AUTOSTRADA REGIONALE CISPADANA DAL CASELLO DI REGGIOLO-ROLO SULLA A22 AL CASELLO DI FERRARA SUD SULLA A13

PROGETTO DEFINITIVO

PROCEDURA DI VERIFICA DI OTTEMPERANZA DI CUI ALL'ART. 28 DEL D.LGS 152/2006 E SS. MM. E II.
NOTA DI APPROFONDIMENTO RELATIVA AL PROLUNGAMENTO DELLA PROTEZIONE ANTIFONICA
IN COMUNE DI CONCORDIA SULLA SECCHIA SINO AL CONFINE CON IL COMUNE DI NOVI DI MODENA

G										
F										
E										
D										
C										
B										
A	27.10.2020	EMISSIONE				BERTUZZI	BECCARELLI	PATTUZZI		
REV.	DATA	DESCRIZIONE				REDAZIONE	CONTROLLO	APPROVAZIONE		
IDENTIFICAZIONE ELABORATO										DATA: OTTOBRE 2020
NUM. PROGR.	FASE	LOTTO	GRUPPO	CODICE OPERA WBS	TRATTO OPERA	AMBITO	TIPO ELABORATO	PROGRESSIVO	REV.	SCALA: _
8022	PD	0	000	00000	0	GE	RG	09	A

FIGURA 2-1 MAPPATURA DELLE ISOFONICHE NOTTURNE – STRALCIO DELL'ELABORATO 3726_PD_0_000_0MA00_0_AC_MM_17 – ASSENZA DELLA BARRIERA ABA05INT

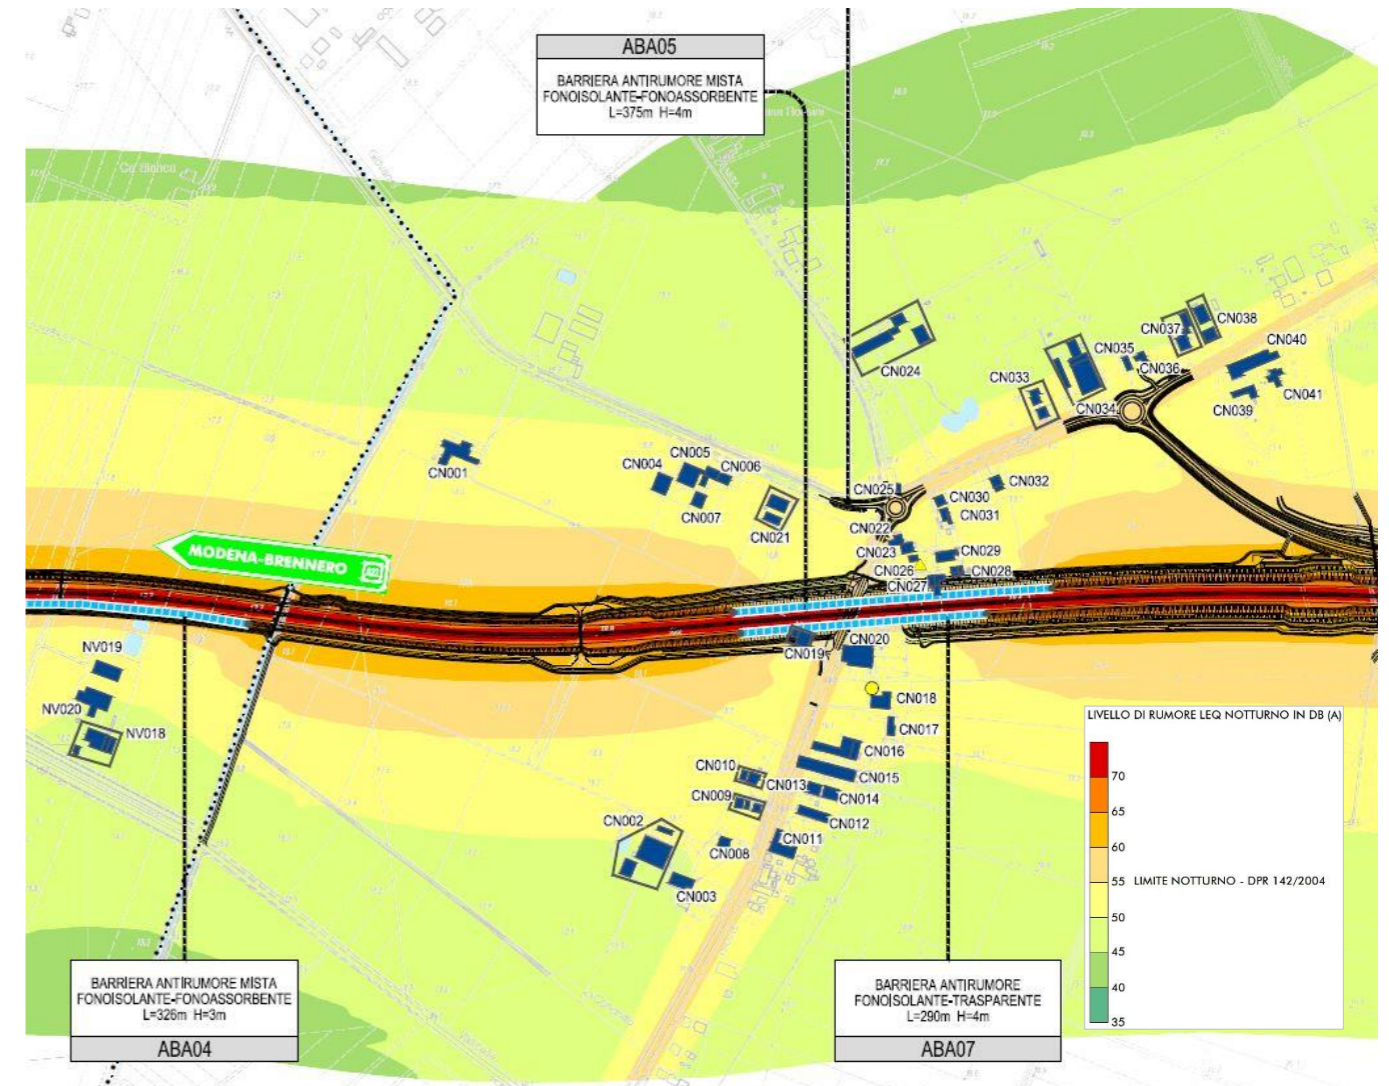
Si riportano di seguito uno stralcio della tabella dei valori puntuali ai ricettori, dove non emergono superamenti nella condizione mitigata (in assenza della barriera ABA05int), e uno stralcio della Mappatura delle isofoniche notturne (periodo maggiormente critico per le infrastrutture autostradali), dove è evidente il rispetto dei limiti.

Dal punto di vista prettamente tecnico – acustico pertanto, in coerenza con le indicazioni normative, non si evidenzia la necessità di implementare la lunghezza della barriera in oggetto al fine di schermare i ricettori citati in precedenza.

FIGURA 3-8 – BARRIERA ACUSTICA ABA05INT MISTA FONOASSORBENTE-FONOSOLANTE
PROSPETTO LATO RICETTORE TRATTO DI TRANSIZIONE

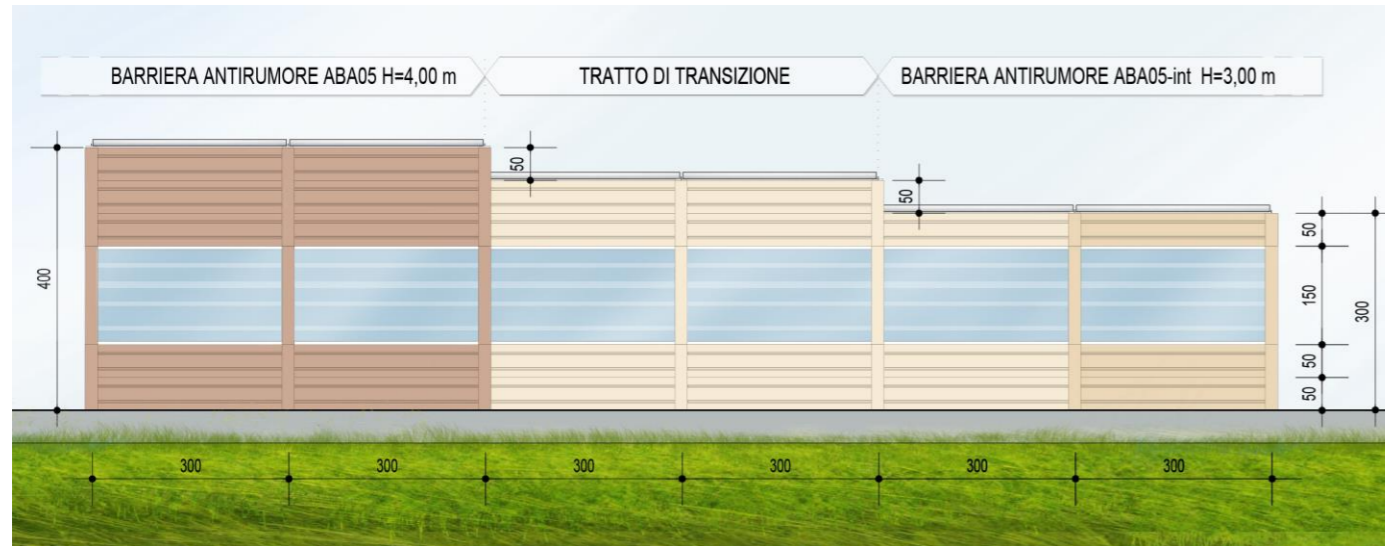
In ragione della differente altezza delle due protezioni contigue (ABA05 e ABA05int), si è gestito il momento del passaggio dall'una all'altra barriera attraverso un tratto di transizione. Invece effettuare una netta variazione direttamente da 4 a 3 m, si prevede l'introduzione di due moduli di altezza pari 3,5 m con la finalità di rendere più graduale il raccordo da un manufatto all'altro.

FIGURA 3-11 STRALCIO PLANIMETRICO CON INDIVIDUAZIONE DELLE PROTEZIONI ANTIFONICHE E SEZIONI TERRITORIALE

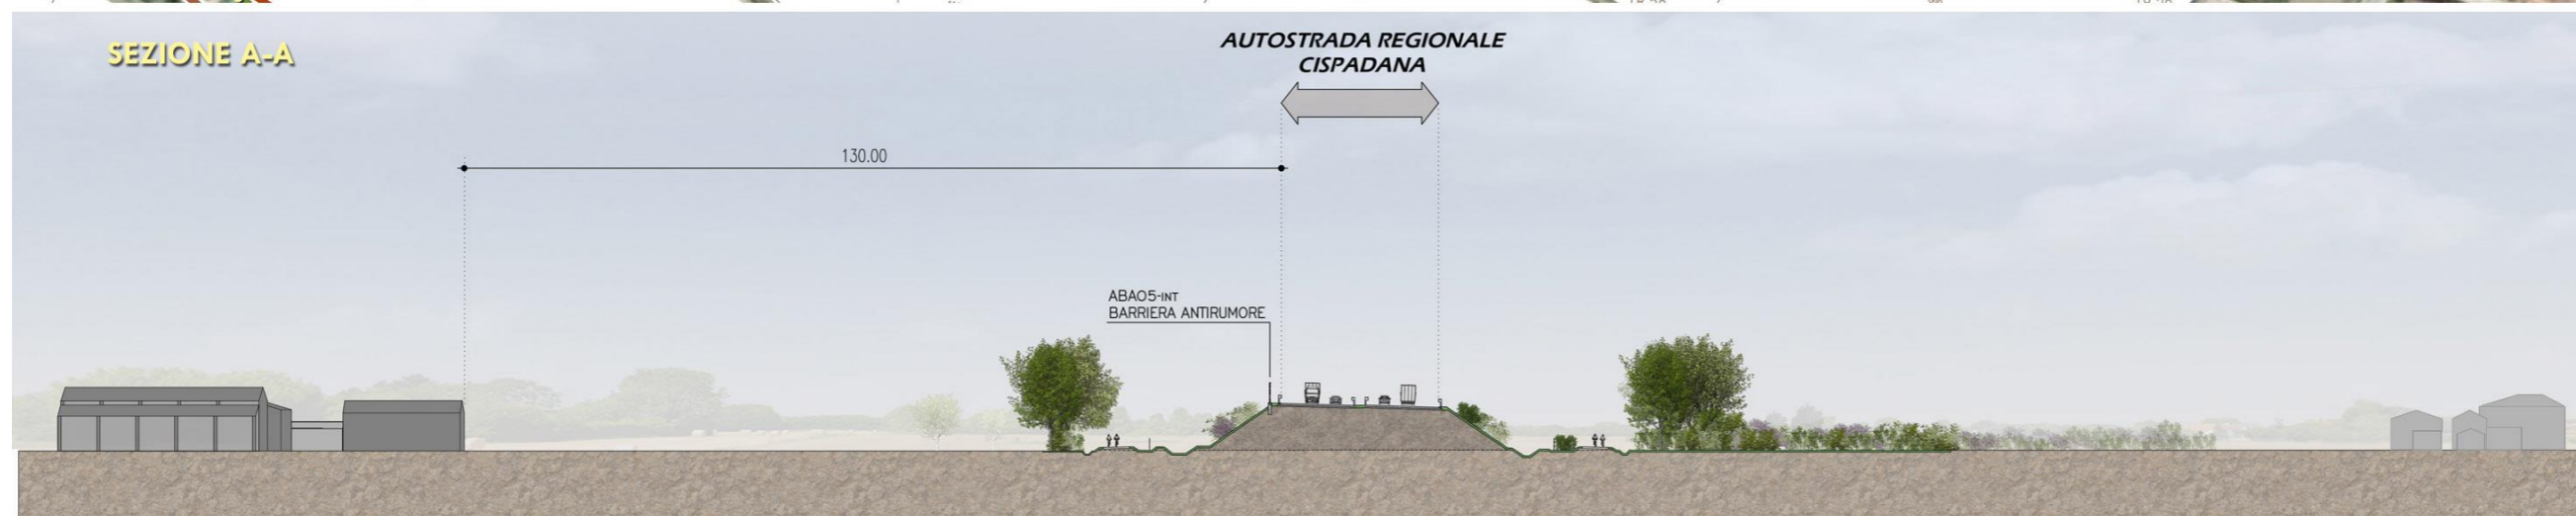
Nell'immagine 3-10 si riporta lo stralcio planimetrico di individuazione delle due protezioni antifoniche; è stata inoltre rappresentata una sezione territoriale, in scala 1:1.000, in cui si è posta l'infrastruttura in posizione baricentrica: nella stessa è possibile accertare che il recettore più prossimo alla barriera ABA05int si trova a circa 130m. Per quella distanza la funzione di schermatura acustica al recettore è assolutamente non significativa, come dimostrato dalle modellazioni acustiche riportate nel capitolo 2, mentre una barriera acustica di 3 m è perfettamente percepibile dallo stesso, comportando un ulteriore aggravio al contesto rurale di pregio¹ in cui si inserisce.

FIGURA 3-12 SIMULAZIONE DA PUNTO DI VISTA FOTOGRAFICO AEREO N.1: STATO DI PROGETTO SENZA LA BARRIERA ABA05INT

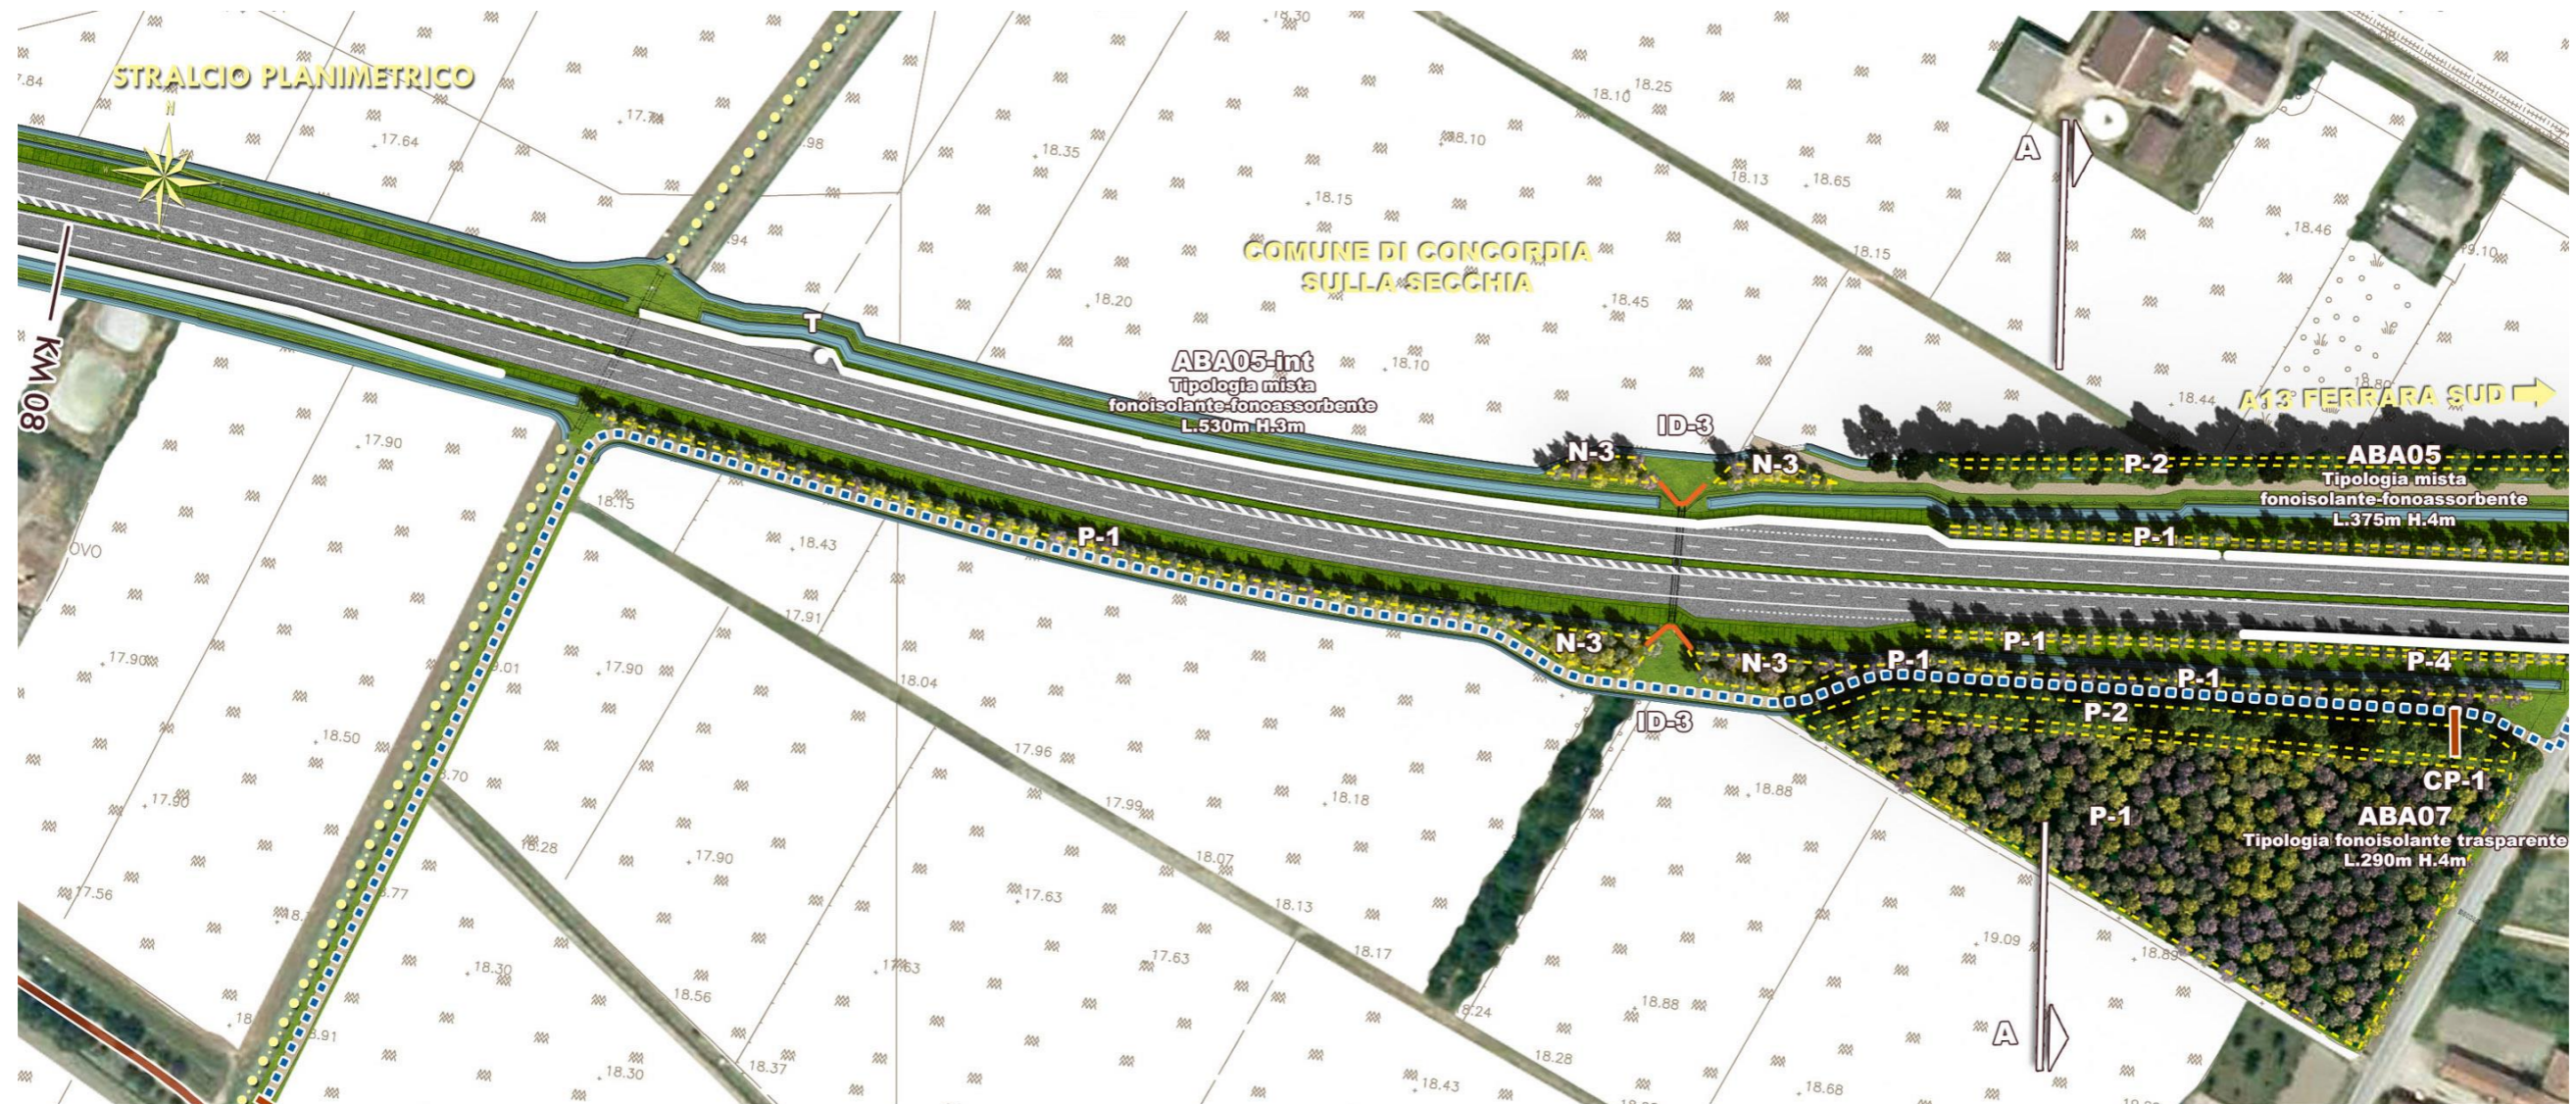
La ripresa aerea effettuata mediante drone permette di percorrere visivamente l'intera estesa delle barriere acustiche affiancate che complessivamente raggiungono una lunghezza di 905m. Da queste immagini l'effetto di intrusione visiva rappresentato dal manufatto risulta smorzato, seppur evidente, dalla presenza dell'intero corpo infrastrutturale, mentre dalle simulazioni effettuate da terra risulta immediatamente percepibile l'impatto che il manufatto acustico introduce.

Infatti, anche se in forma cautelativa si è ridotta l'altezza della barriera da 4m a 3m, è indubbio che l'introduzione di un elemento lineare di più di 500m di lunghezza porti ad una forma di limitazione visiva con conseguente impatto negativo per la percezione dal contesto; non solo si introduce un'infrastruttura viaria come un'autostrada in un contesto rurale, ma in più si frappone una barriera lineare alta 3m che non trova alcun riscontro dal punto di vista della mitigazione del rumore. Tale livello di compromissione è ben visibile dalle fotosimulazioni effettuate da terra dalla viabilità locale.

Al fine di ridurre il livello di barriera visiva che il manufatto introduce, è stata fatta l'ipotesi di utilizzare la Tipologia 3, ovvero trasparente. La soluzione può essere, ovviamente, considerata migliorativa dal punto di vista dell'armonizzazione paesaggistica del manufatto nel contesto, anche se molto probabilmente tale configurazione comporta un ulteriore aumento del costo economico e sociale dell'intervento.
